東北電原運第30号

東通原子力発電所原子炉施設保安規定  
変更認可申請書の一部補正について

「別添 東通原子力発電所原子炉施設保安規定変更比較表」の補正

東通原子力発電所原子炉施設保安規定変更比較表（令和2年度 東北電原運第30号）

図3-1 品質マネジメントシステムにおけるプロセス間の相互関係

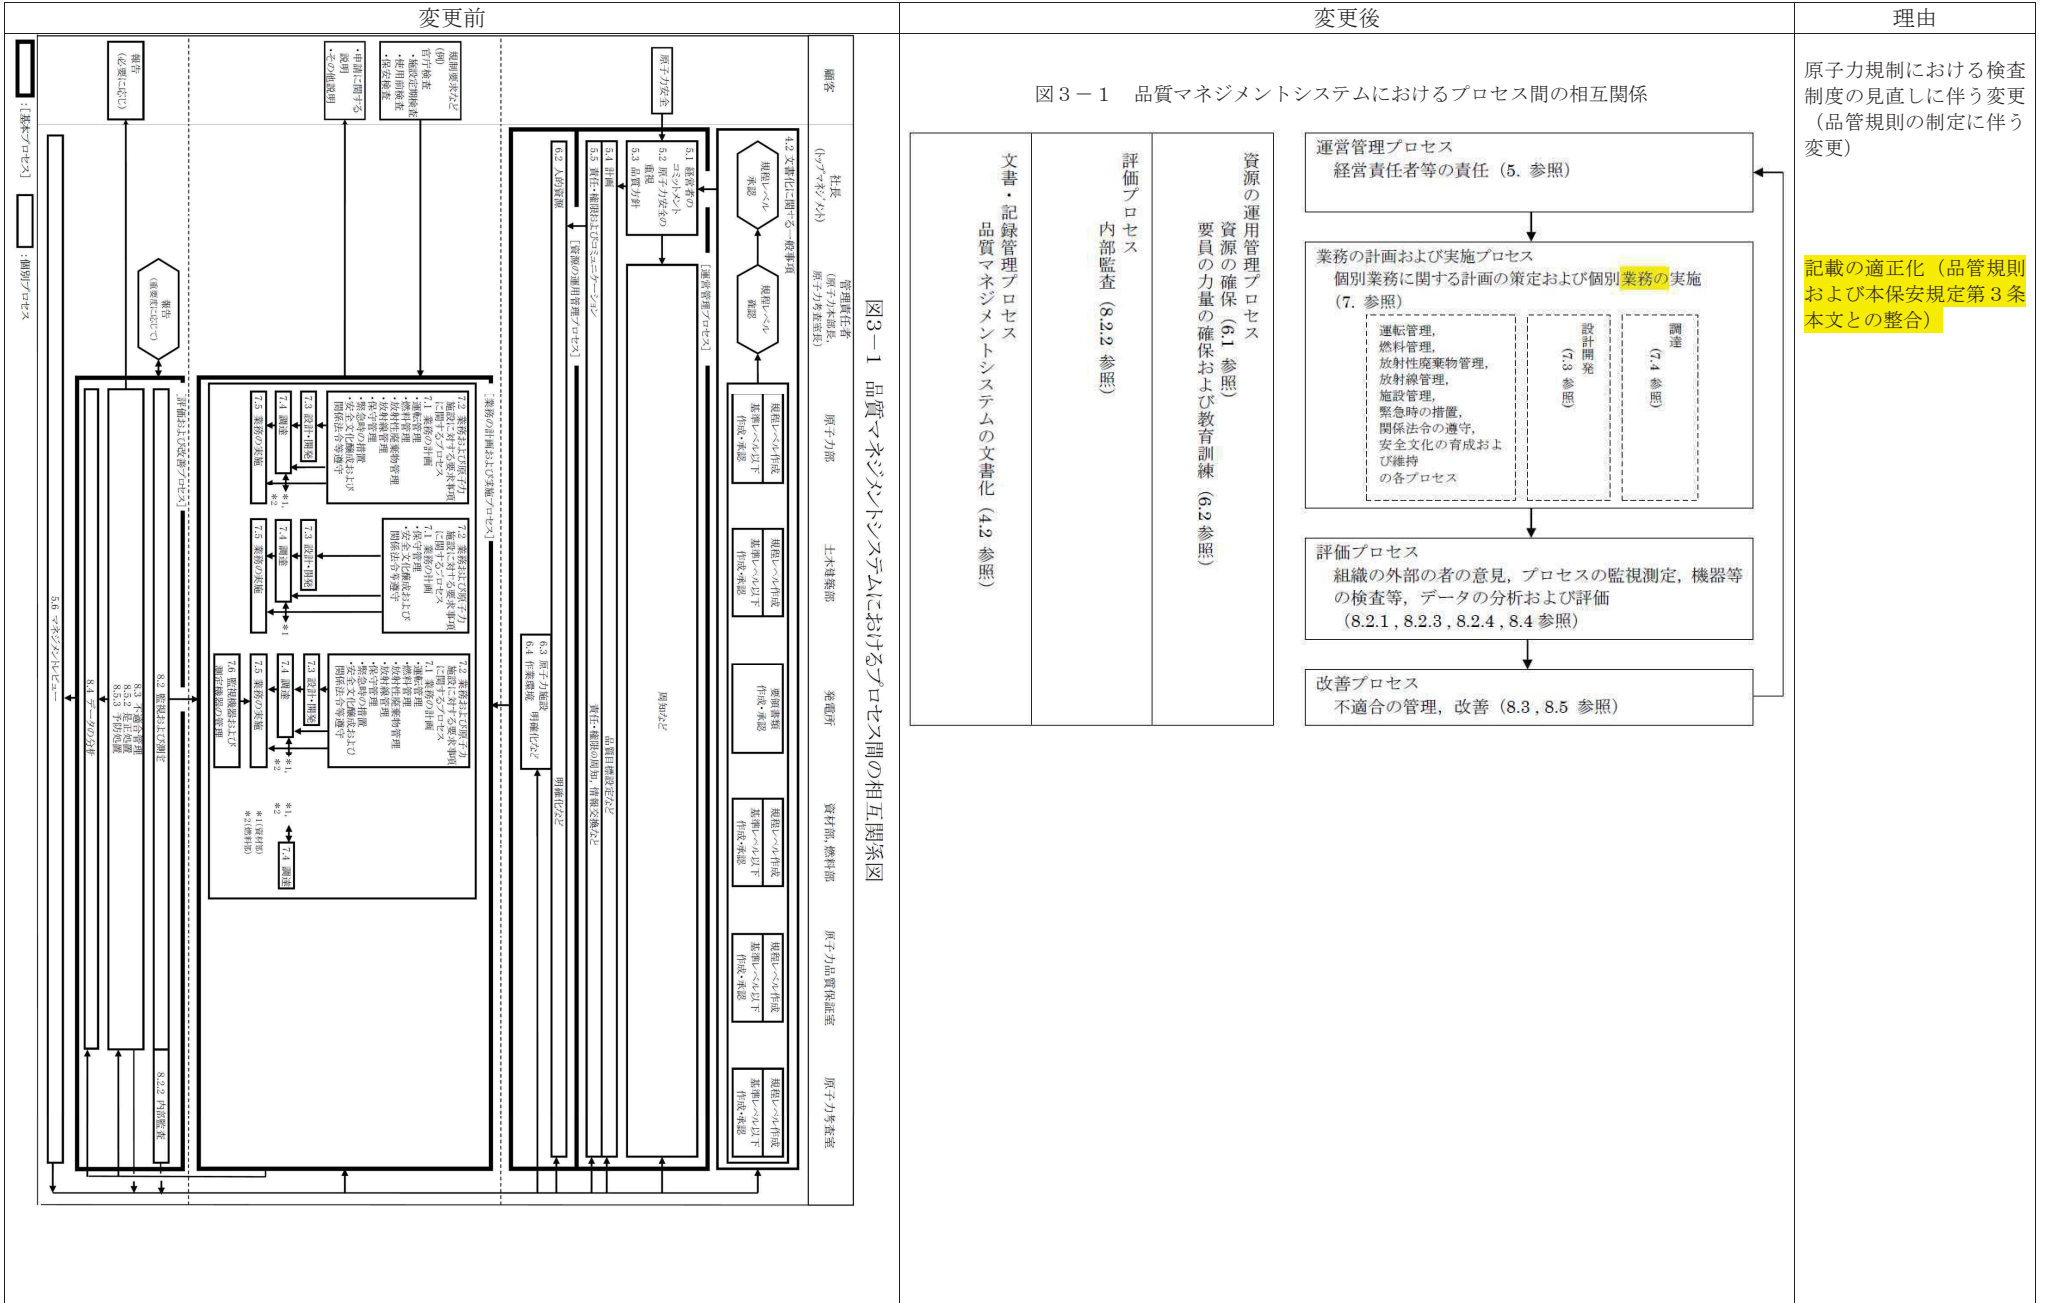
原子力規制における検査制度の見直しに伴う変更（品管規則の制定に伴う変更）

記載の適正化（品管規則および本保安規定第3条本文との整合）
